OFICIO ELECTRÓNICO

ORD. N° : 989
ANT. : PROYECTO DE DISEÑO DE CALZADAS, ESCALERAS, MUROS Y/O VEREDAS PARA DIVERSOS SECTORES DE LA CIUDAD DE ANTOFAGASTA, DEL PASAJE VASCO DE GAMA, DESDE HUASCO HASTA ALBERT EINSTEIN, ANTOFAGASTA.
MAT. : ENVÍA OBSERVACIONES A PROYECTO DE DISEÑO DE CALZADAS, ESCALERAS, MUROS Y/O VEREDAS PARA DIVERSOS SECTORES DE LA CIUDAD DE ANTOFAGASTA, DEL PASAJE VASCO DE GAMA, DESDE HUASCO HASTA ALBERT EINSTEIN, ANTOFAGASTA.
ADJ. : No Hay

Antofagasta, 02 abril 2026

Cuadro N° 5: Verificación Escorrentía Superficial.

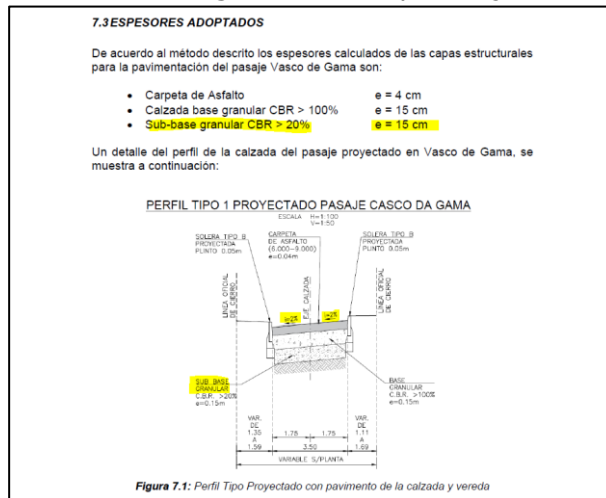
En general se verifican las calzadas que reciben la mayor cantidad de caudal, para la uniformidad de los diseños, escogiéndose un ancho máximo de canalización de calzada de **100 cm** y un bombeo de **2%**.

5.2. Demolición

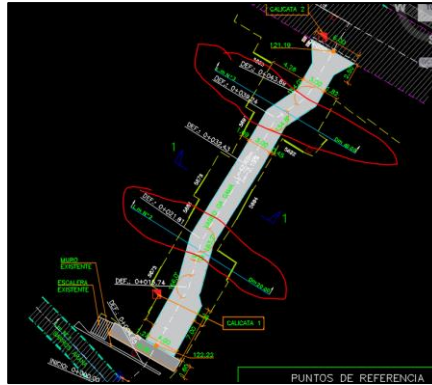
- 5.2.1. Demoler 0,5 m de calzada en Calle Huasco para proyectar encuentro Calle-Pasaje.
- 5.2.2. Corregir "Base Estabilizada" por "Base Granular" en nota del plano.

5.4. Perfil Longitudinal

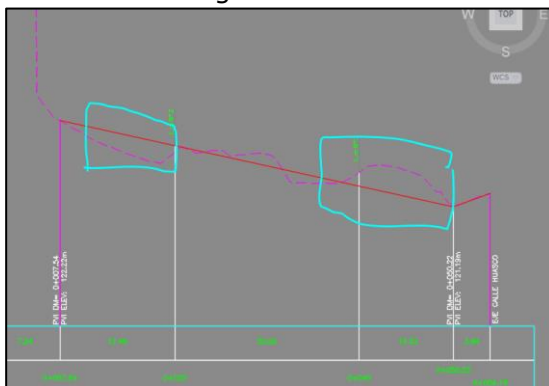
5.4.1. Verificar cotas del terreno natural, se aprecian desniveles en Perfil Longitudinal que no se visualizan claramente en imágenes.

5.4.2. No indica las curvas en "Diagrama Curvatura"

5.4.3. Indicar en simbología línea de terreno y línea de rasante.

5.5. Perfil transversal

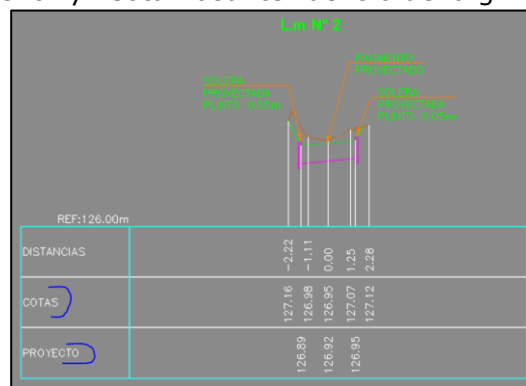
5.5.1. No proyectar bombeo

5.5.2. Indicar "Cota Terreno" y "Cota Rasante" dentro de la grilla.

5.5.3. Indicar a la derecha del cuadro con las cotas, el movimiento de tierra de cada perfil trasversal.

5.5.4. Incorporar cuadro resumen con todo el movimiento de tierra.

5.6. Aguas Lluvias

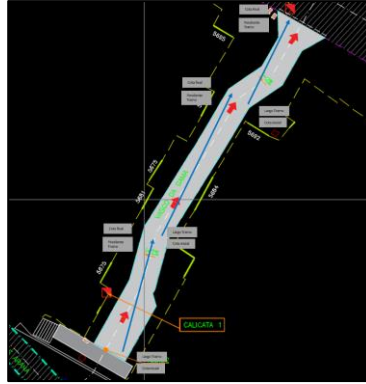
5.6.1. Mostrar cotas, pendiente y largo de cada tramo.
